Informe Consolidado de Solicitud de Aclaraciones, Rectificaciones y/o Ampliaciones a la Declaración de Impacto Ambiental del Proyecto "Ampliacion Portal Temuco"

Nombre del Titular : CENCOSUD SHOPPING S.A.
Nombre del Representante Legal : Thomas Alexander Grob Urzúa
Dirección : Av. Kennedy 9001 piso 4, Las Condes, Santiago.

El presente Informe Consolidado de Solicitud de Aclaraciones, Rectificaciones o Ampliaciones a la Declaración de Impacto Ambiental del proyecto "Ampliacion Portal Temuco", contiene las observaciones generadas en virtud de la revisión de la DIA.

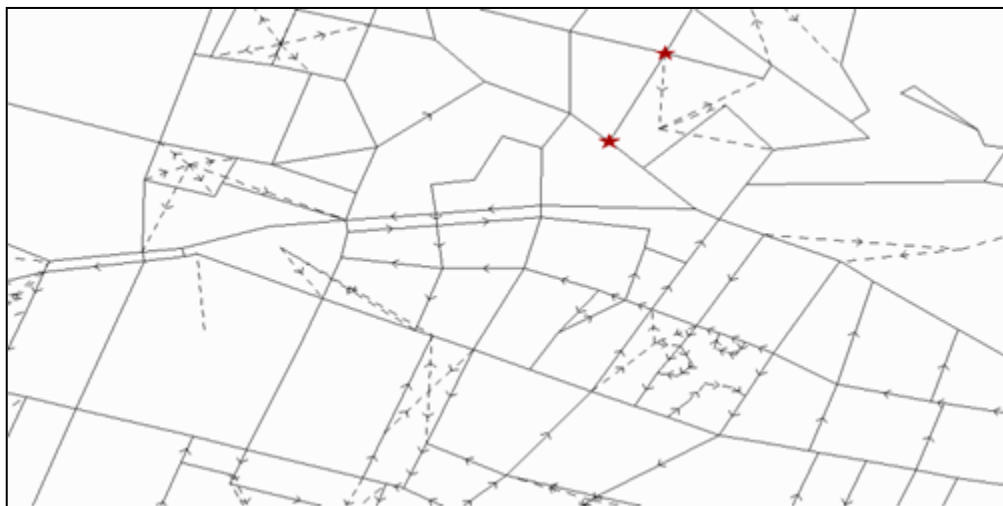
4.3.14.3.2.- Según el Decreto Supremo N°30, la necesidad de mitigación de impactos detectados en la circulación de vehículos motorizados y la determinación de la diferencia entre los niveles de servicio existentes entre antes y después del proyecto se rige por: que la diferencia entre el costo social calculado para la situación con proyecto no sea superior a 5% al costo social de la situación base; que en la situación con proyecto no hayan arcos que superen el 85% de saturación, y en caso que ya lo hubiesen superado en la situación base, que el aumento no sea mayor a un 1%; y en el caso del nivel de servicio de caminos públicos con los que se conecten aquellos proyectos que pretendan emplazarse en área rural o en área de extensión urbana, que presenten en la situación base un nivel de servicio F según el manual de carreteras, deben acreditar que la velocidad de operación con el proyecto no se reduce en más de un 5% respecto de la velocidad de operación prevista en la situación base. En el Estudio de Movilidad, se está utilizando el criterio de un aumento menor en la velocidad de operación a un 5% para justificar la inexistencia de una alteración significativa al sistema de movilidad, cuando este criterio aplica para caminos que no son de las características de las vías actualmente en estudio. Además, los criterios mencionados (cambio en los costos sociales, cambio en los niveles de saturación y cambio en la velocidad de operación) no son mutuamente excluyentes, y en el Estudio de Movilidad se demuestra que los aumentos en los costos sociales y en

los grados de saturación superan los umbrales frente a los cuales deberían proponerse medidas de mitigación, por lo que justificar que no son necesarias en base al análisis de cambio en los tiempos de desplazamiento no tiene ningún sentido.

4.3.14.3.3.- En línea con el punto anterior se solicita estimar los costos sociales considerando la situación actual, situación base y situación con proyecto de la ampliación del portal con el cálculo de la variación de costos. Se solicita incorporar cuadro resumen con los costos y porcentajes de variación entre cada escenario.

Tiempo de viaje en situación con proyecto:

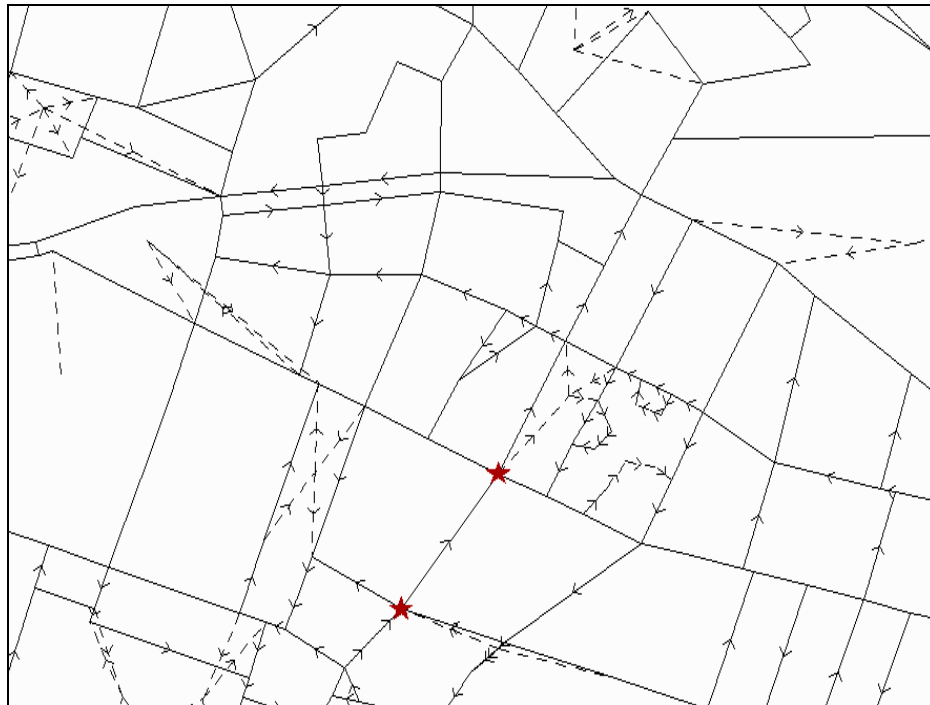
Final total travel time: 584.66 seconds
Final total delay: 550.69 seconds
Final average speed: 1.86 KPH

ADEL = T: INCLUDE AVERAGE TURN DELAY ON THE FINAL LINK = 885.81 S

Aumento en el tiempo de viaje: 72%

Arco 40015 – 40001

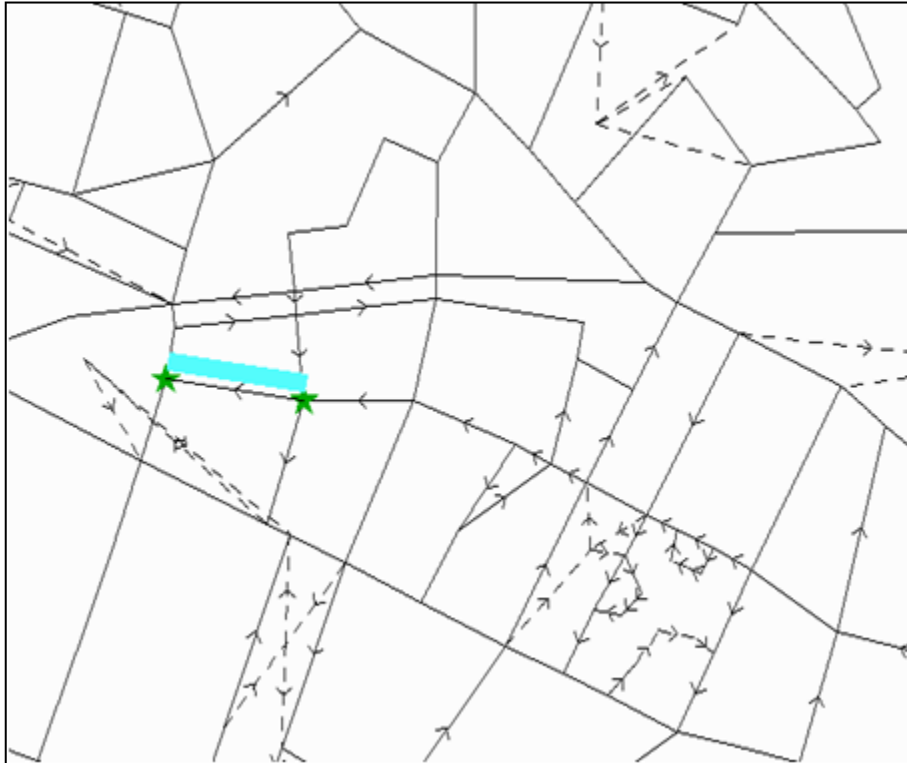
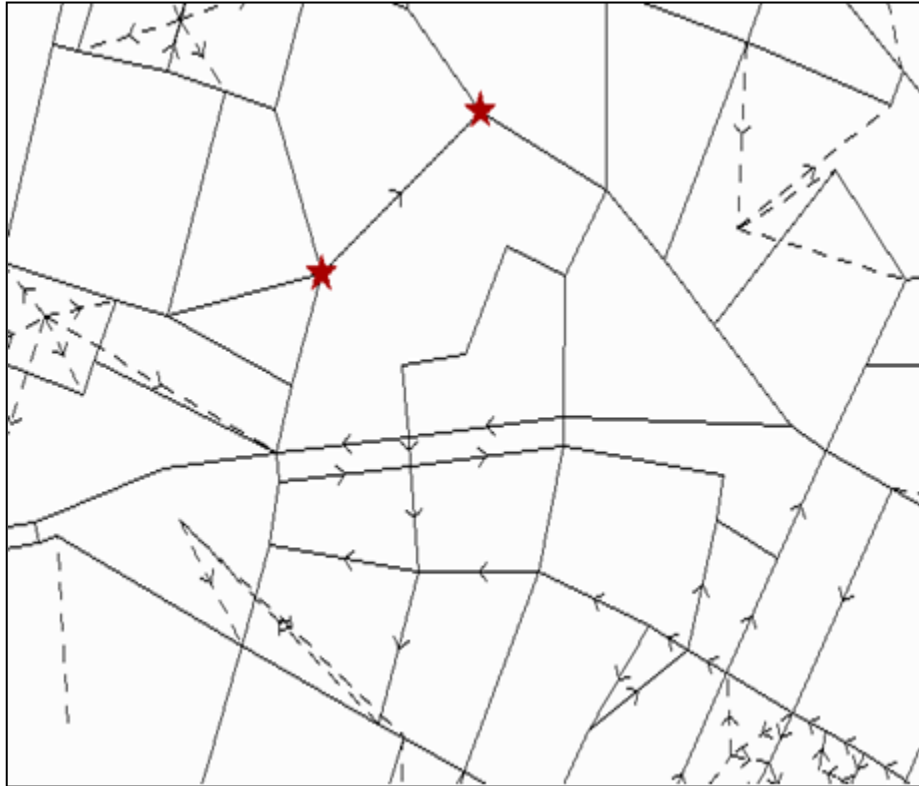
Tiempo de viaje en situación con proyecto:

ADEL = T: INCLUDE AVERAGE TURN DELAY ON THE FINAL LINK = 93.77 S

Final total travel time: 122.35 seconds
Final total delay: 93.77 seconds
Final average speed: 7.71 KPH

Aumento en el tiempo de viaje: 132%

Arco 49001 – 39013

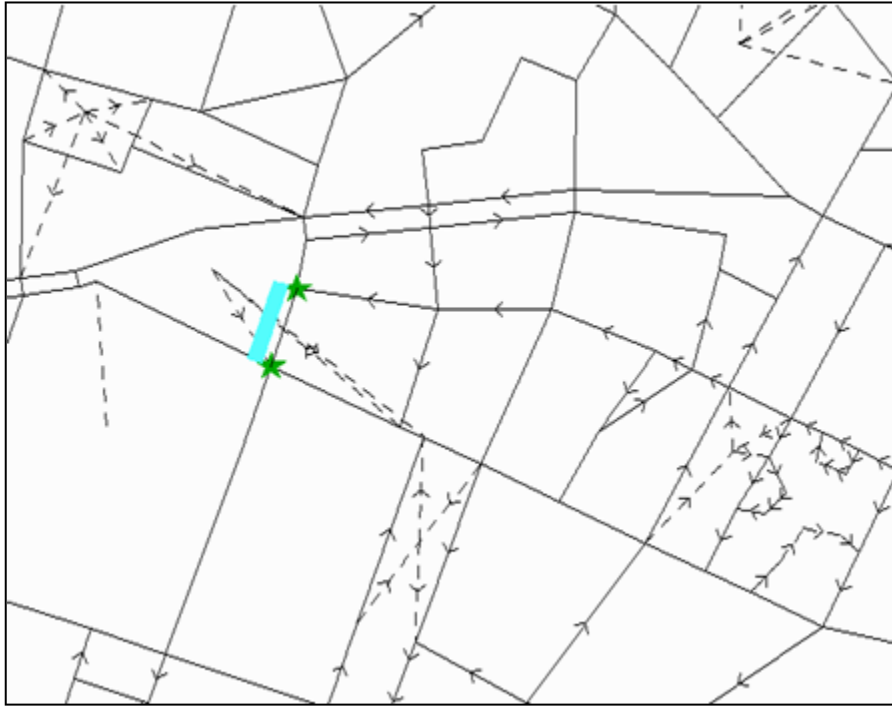
Aumento en el tiempo de viaje: 11%

Tiempo de viaje en situación base:
